Forum mondial de l'harmonisation des Règlements concernant les véhicules

Proposition de complément 22 à la série 02 d'amendements au Règlement n^o 7 (Feux de position, feux-stop et feux d'encombrement)

Communication du Groupe de travail de l'éclairage et de la signalisation lumineuse*

Paragraphe 6.2.4 et 6.2.4.1, modifier comme suit:

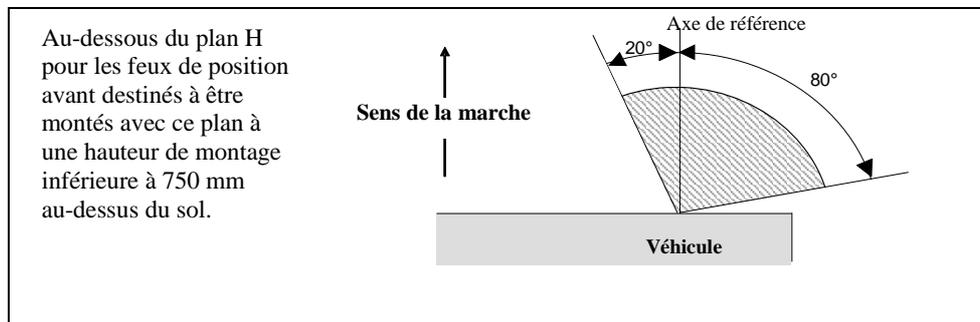
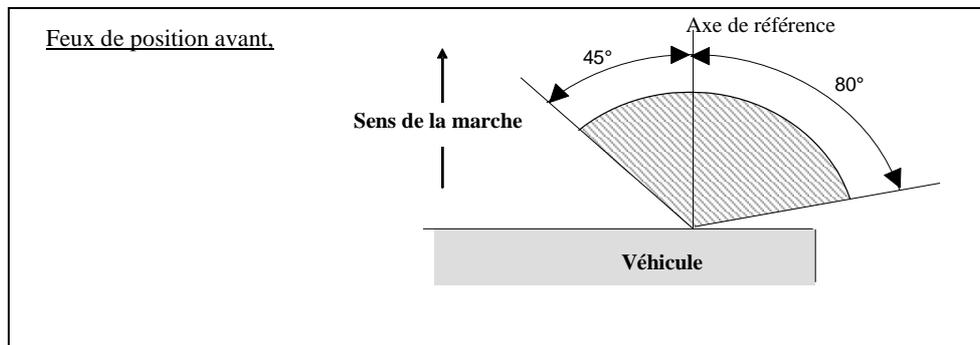
«6.2.4 En outre,

6.2.4.1 Dans la totalité des champs définis dans les schémas de l'annexe 1, l'intensité de la lumière émise doit être au moins égale à 0,05 cd pour les feux de position avant et arrière et les feux d'encombrement et au moins égale à 0,3 cd pour les feux des catégories S1 et S3 et pour ceux des catégories S2 et S4 en utilisation diurne; elle est au moins égale à 0,07 cd pour les feux des catégories S2 et S4 en conduite nocturne;».

Annexe 1, modifier comme suit:

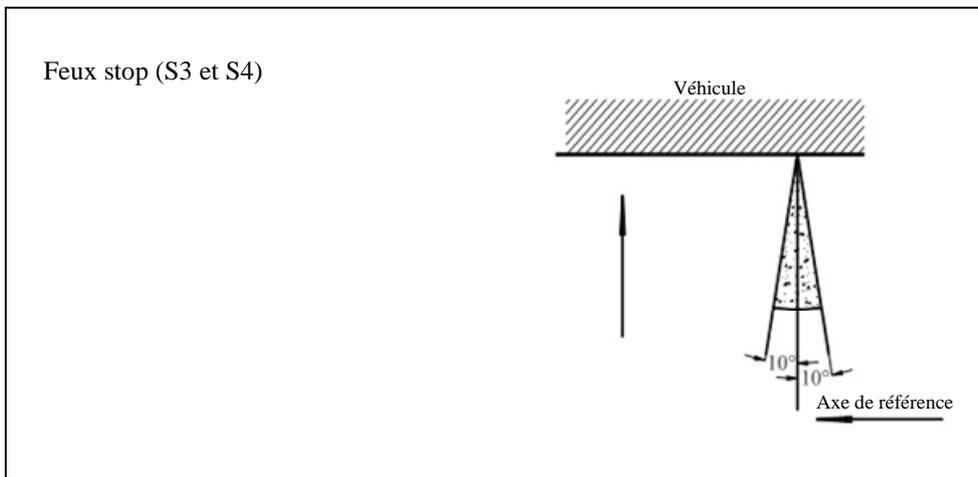
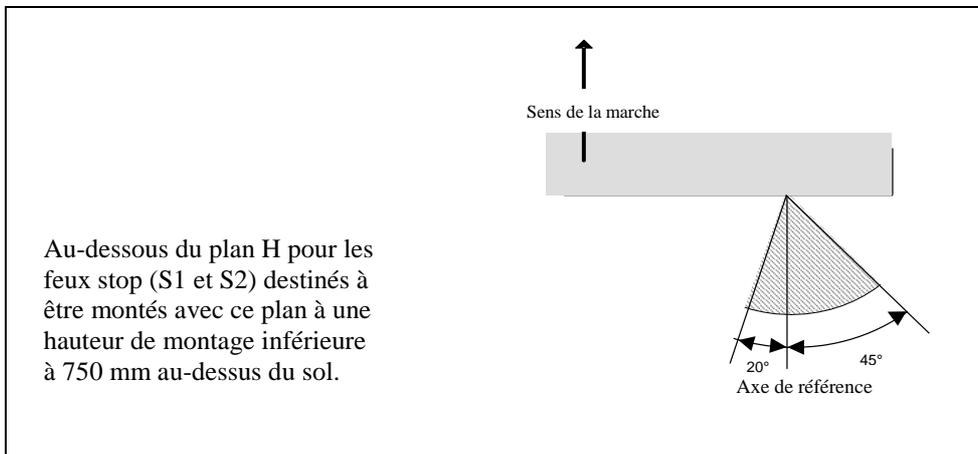
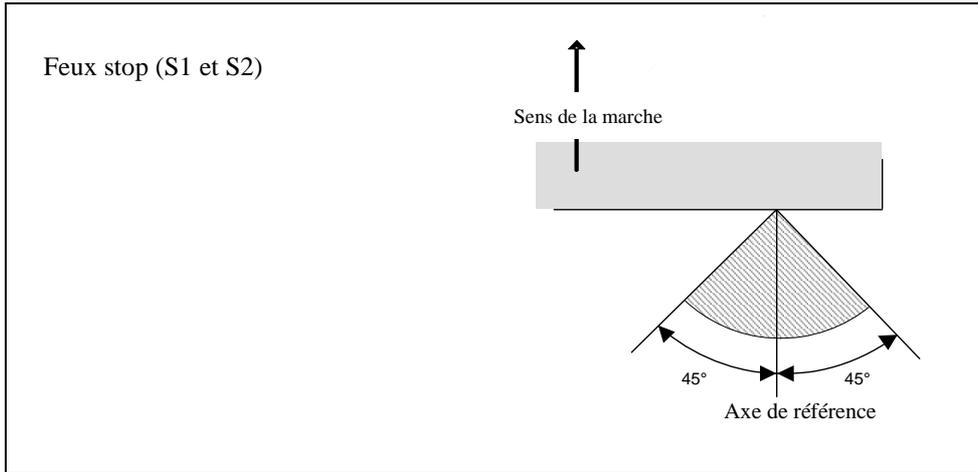
Dans tous les cas, les angles verticaux minimaux de répartition de la lumière dans l'espace sont de 15° au-dessus et de 15° au-dessous de l'horizontale pour toutes les catégories de dispositifs visées par le présent Règlement, à l'exception:

- Des feux destinés à être installés avec leur plan H à une hauteur de montage inférieure à 750 mm au-dessus du sol, pour lesquels ils sont de 15° au-dessus et de 5° au-dessous de l'horizontale;
- Des feux optionnels destinés à être montés avec leur plan H à une hauteur de montage supérieure à 2 100 mm au-dessus du sol, pour lesquels ils sont de 5° au-dessus et de 15° au-dessous de l'horizontale;
- Pour les feux-stop de la catégorie S3 ou S4 pour lesquels ils sont de 10° au-dessus et de 5° au-dessous de l'horizontale.».
